# Einwendung gegen das Bauprojekt Süssbachunterführung

Der Verein Pro Velo Brugg-Windisch und die ihm angehörige Ortsgruppen Pro Velo Brugg sowie Pro Velo Windisch erheben frist- und formgerecht Einsprache gegen das Bauprojekt «R595 B-9218 Süssbachunterführung».

## Vorschläge zum Bauprojekt Süssbachunterführung

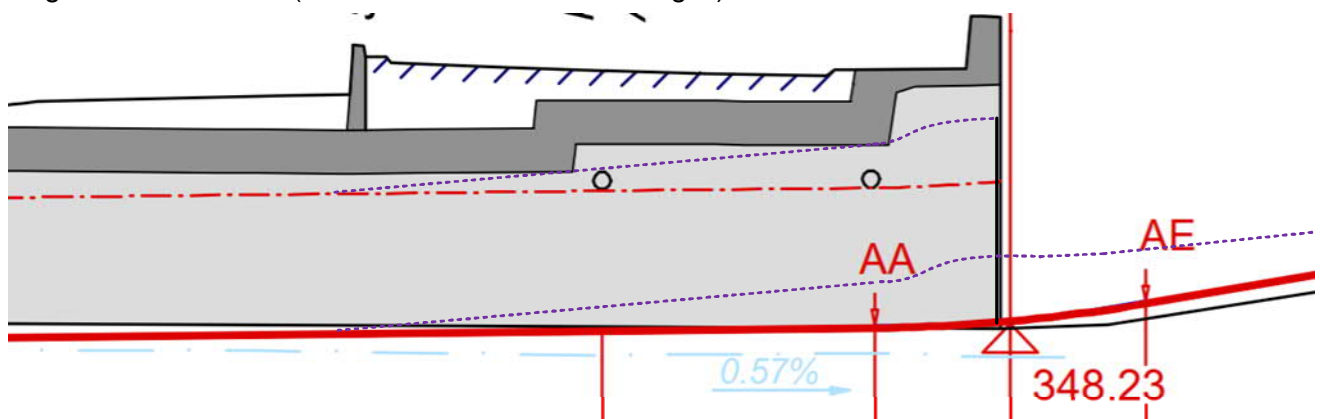
Durch das Verlegen der Leitungen in den beiden Quer-Rohre im Brugger Tunnel-Abschnitt, kann die Fahrbahn bereits im nördlichen Teil des Tunnels um ca. 75 cm bis maximal 100 cm angehoben werden (violette Linien in Abbildung 1)

Eine kurze steile Rampe in diesem geraden Abschnitt kurz vor dem Tunell-Ausgang hilft die Geschwindigkeit der von Windisch kommenden Velofahrer auf natürliche Art zu reduzieren. Wenn jetzt noch die Einsehbarkeit mit dem geplanten Entfernen des Pumpschachtes und der Rabatte verbessern wird, ist kaum mit Konflikten mit den von der Stapferstrasse kommenden Fussgängern mehr zu rechnen.

Im Gegensatz zu den beiden geplanten Metallschranken als Schikane wird mit der kurzen Rampe weder die Kapazität der Fuss- und Veloverbindung tangiert noch entsteht eine neue Gefährdung.

Wird die Rampe zudem gut ausgeleuchtet und entlang der Gewölbewand mit schmalen Treppenstufen sowie einem Handlauf ausgestattet, ist sie auch für Fussgänger mit Beeinträchtigungen gut zu passieren.

Eine höhere Fahrbahn beim Tunnelportal erlaubt eine etwas flachere Rampe im Freien, was auf der Brugger Seite der Unterführung unabdingbar ist.

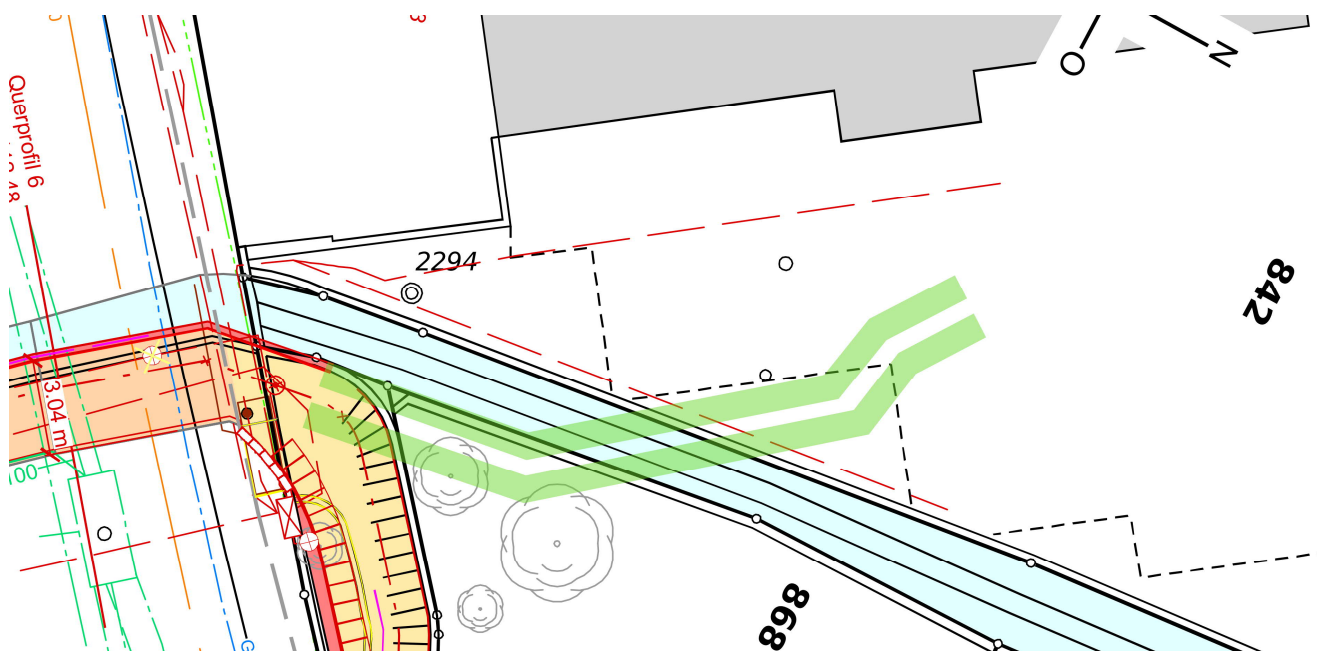
Um das Hochwasserrisiko für den Parkplatz der Parzelle 842 nicht zu vergrössern, sollte die Höhe der Ufermauern zwischen dem Süssbach und der Parzelle 842 möglichst belassen werden. Dies ist aber nicht möglich, wenn ein neuer Velosteg schnurgerade über den Süssbach zur Fröhlichstrasse verläuft. Wir schlagen daher vor, dass eine neue Rampe erst dem Ufer folgt, bevor der Süssbach gequert wird. Die Rampe zum Parkplatz lässt sich so legen, dass die Parkplatzkapazität der Parzelle 842 deutlich weniger stark eingeschränkt wird, als bei einer direkten Variante. Der Zeichnung 2 deutet eine solche Streckenführung mit den grünen, dicken Linien an.

Eine Erschliessung des Nordportals über die Fröhlichstrasse ist auch aus Sicht des lokalen und regionalen Radroutennetzes sinnvoll. So führen sowohl die Bodenacher-Route wie auch die Umikeroute in die Fröhlichstrasse. Mit der Gwagglibrugg und dem Mühlesteig liegen zwei Aare-Querungen auf direktem Weg zum vorgeschlagenen Velosteg.
